REGIONE DEL VENETO

COMMISSIONE TECNICA REGIONALE AMBIENTE

PARERE N. 3977

OGGETTO: Comune di Legnago – Legnago Servizi Spa. Sistema Integrato di Trattamento e Smaltimento RSU di Torretta di Legnago (VR) - Progetto definitivo di ripristino della funzionalità della copertura relativa ai lotti A, B e 2° tratto in alveo a seguito degli assestamenti.

Schema del pacchetto di capping esistente

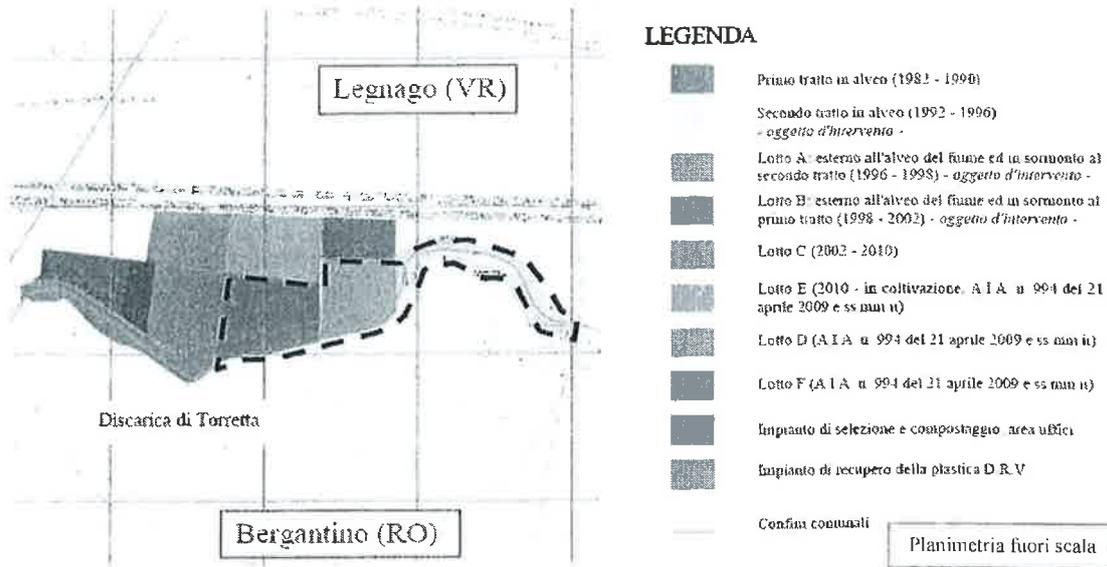
A parere del proponente, nel collaudo datato dicembre 2005 non sono state sufficientemente indagate le caratteristiche geotecniche dello "strato limo-argilloso" da 60 cm, ragion per cui, si è reso necessario eseguire una serie di prove geotecniche aggiuntive volte a determinarne le caratteristiche.

Le prove, eseguite nel dicembre nel 2010, sono state realizzate in 10 punti della copertura ed hanno indagato lo strato in questione per una profondità di 50 cm.

Gli esiti hanno evidenziato che in tutte le zone della copertura esistente (Lotti A, B e 2° tratto in alveo), le caratteristiche geotecniche dello strato limo argilloso risultano essere idonee a formare una barriera minerale di tenuta rispondente ai dettami del D. Lgs. n. 36/2003; presentano infatti, tranne un caso, un indice di plasticità Ip superiore al 10% ed inferiore al 50% e in tutti i saggi eseguiti una permeabilità $k < 1 \times 10^{-8}$ m/s.

Schema del pacchetto di capping progettato

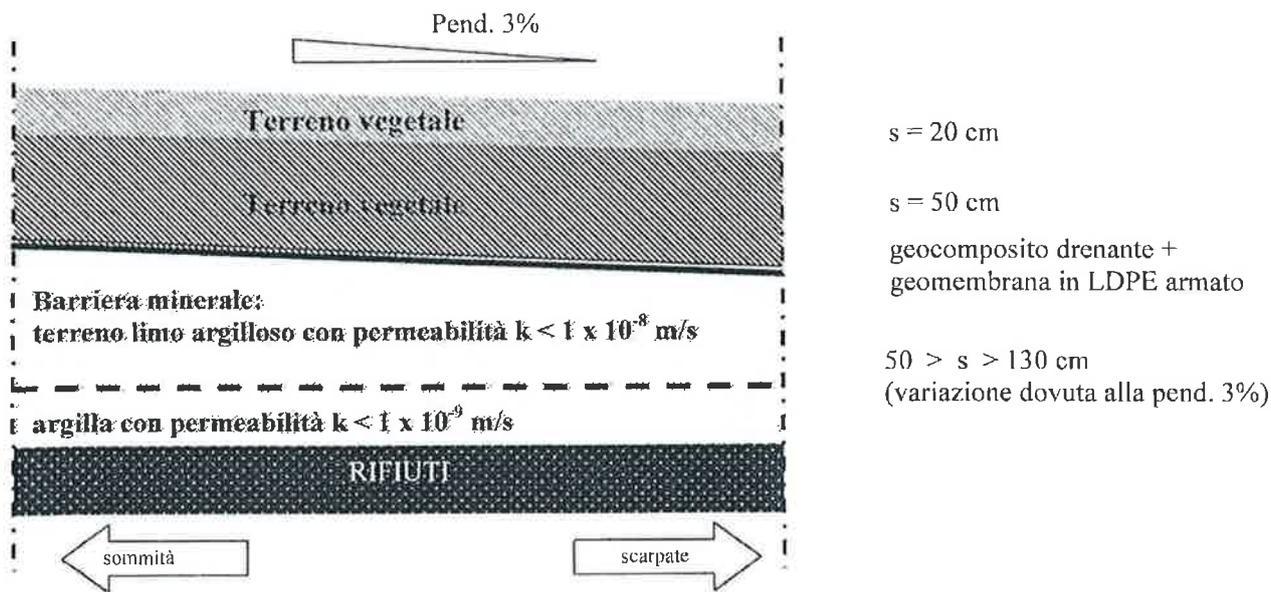
Nella proposta progettuale presentata, alla copertura è assegnata una pendenza del 3% che, seppur inferiore a quella di progetto (5%) è considerata dal progettista, comunque, sufficiente a garantire la funzionalità tecnica richiesta, limitando i movimenti di terra e i costi.

L'operazione successiva, prevede di intervenire sullo strato limo argilloso realizzando la pendenza di progetto del 3% e lo spessore desiderato della barriera minerale (intesa come somma dello strato limo argilloso e dello strato di argilla sottostante) che nei punti marginali (in corrispondenza di dove iniziano le scarpate) dovrà essere pari a 50 cm e nei punti sommitali pari a 130 cm.
